**AVIS RELATIF À LA PROTECTION
CONTRE LES EVENTUELS EFFETS NOCIFS ET NUISANCES
PROVOQUÉS PAR LES RAYONNEMENTS NON IONISANTS
GÉNÉRÉS PAR DES ANTENNES ÉMETTRICES STATIONNAIRES**

Commune : OHEY - Exploitant : PROXIMUS

Référence exploitant : 85BDO_05

Rapport n° 4668 / 2023

Figure 1 : Vue en plan des lieux de séjour et des points de contrôle

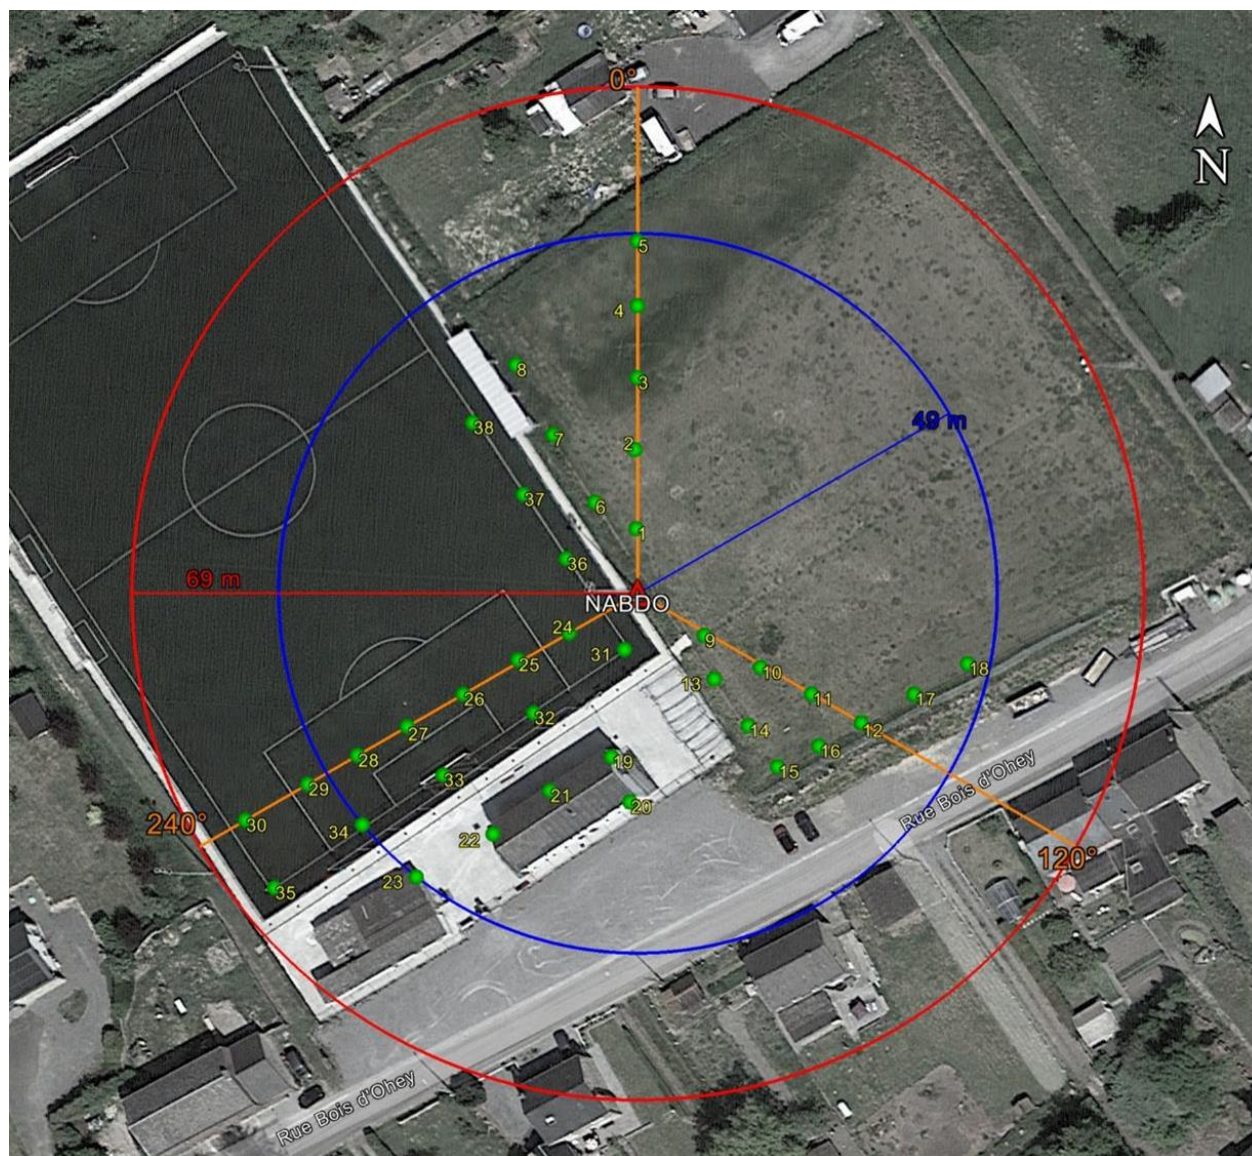
N° point de contrôle	LS	Atténuation (dB)	Indice d'exposition relatif à la limite par installation IE_i
12	LS1	0,0	0,069
27	LS24	0,0	0,061
4	LS1	0,0	0,060
17	LS1	0,0	0,054
5	LS1	0,0	0,054
29	LS24	0,0	0,054
33	LS24	0,0	0,053
2	LS1	0,0	0,052
10	LS1	0,0	0,052
16	LS1	0,0	0,051
28	LS24	0,0	0,050
30	LS24	0,0	0,049
25	LS24	0,0	0,047
35	LS24	0,0	0,044
14	LS1	0,0	0,043
9	LS1	0,0	0,043
34	LS24	0,0	0,043
3	LS1	0,0	0,042
18	LS1	0,0	0,039
8	LS1	0,0	0,038
32	LS24	0,0	0,038
24	LS24	0,0	0,037
11	LS1	0,0	0,037
26	LS24	0,0	0,036
1	LS1	0,0	0,036
13	LS1	0,0	0,034
15	LS1	0,0	0,032
6	LS1	0,0	0,032
7	LS1	0,0	0,029
22	LS19	3,0	0,018
23	LS23	3,0	0,016
38	LS24	0,0	0,013
21	LS19	3,0	0,013
37	LS24	0,0	0,012
19	LS19	3,0	0,008

En ce qui concerne les antennes de l'installation mentionnées dans le tableau 1, la distance maximale à laquelle la limite pourrait être atteinte, à l'extérieur, est égale à 68,8 m. S'il n'y a pas de LS à une distance inférieure, les antennes respectent forcément la limite d'immission.

Dans le cas des LS situés à l'intérieur des bâtiments, une atténuation d'obstacle est prise en compte et il en résulte que la distance maximale à laquelle la limite pourrait être atteinte se réduit à 48,7 m.

Les résultats de l'évaluation décrite au paragraphe 4 indiquent que les antennes émettrices stationnaires de l'installation faisant l'objet du présent avis ne produisent pas, dans un lieu de séjour, un rayonnement électromagnétique maximum supérieur aux limites fixées à l'article 4 du décret.

En conclusion, les antennes émettrices stationnaires faisant partie de l'installation référencée dans le paragraphe 2 et dont les caractéristiques techniques sont résumées dans le tableau 1 **respectent les limites d'immission** fixées à l'article 4 du décret du 8 décembre 2022 (M.B. du 16.12.2022) modifiant le décret du 3 avril 2009 relatif à la protection contre les éventuels effets nocifs et nuisances provoqués par les rayonnements non ionisants générés par des antennes émettrices stationnaires.

Figure 2 : Vue en plan des installations d'antennes dans un rayon de 300 mètres autour de l'installation faisant l'objet de la demande d'avis

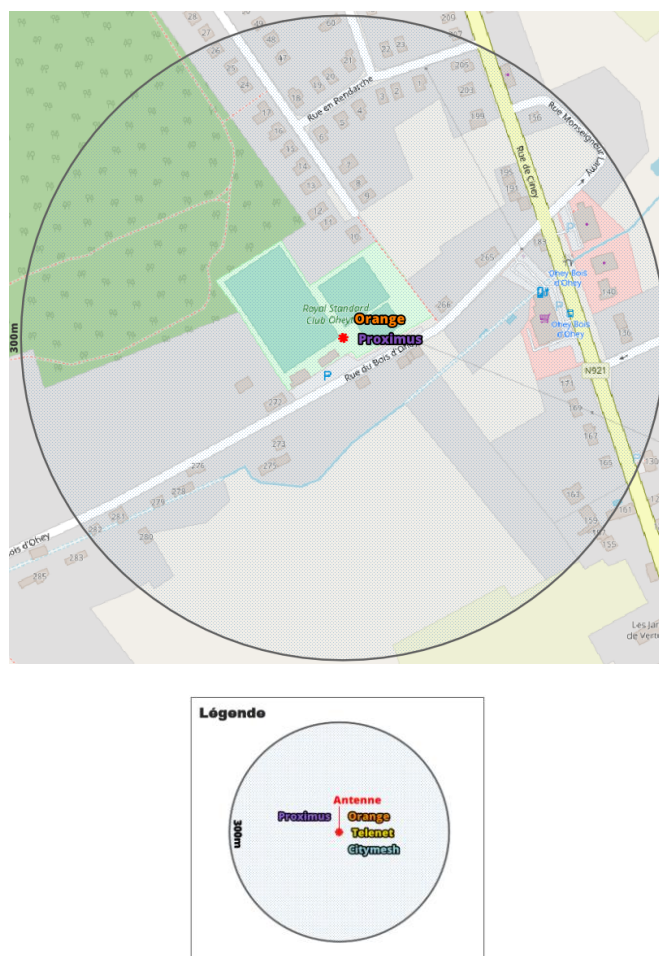
Compte tenu du nombre d'installations localisées dans la figure 2, il apparaît que l'intensité du rayonnement électromagnétique généré, dans les lieux de séjour situés à proximité de l'installation référencée dans le paragraphe 2, par l'ensemble des antennes émettrices stationnaires de l'ensemble des exploitants du même site d'antennes émettrices stationnaires respecte la limite fixée à l'article 4, § 2 du décret.
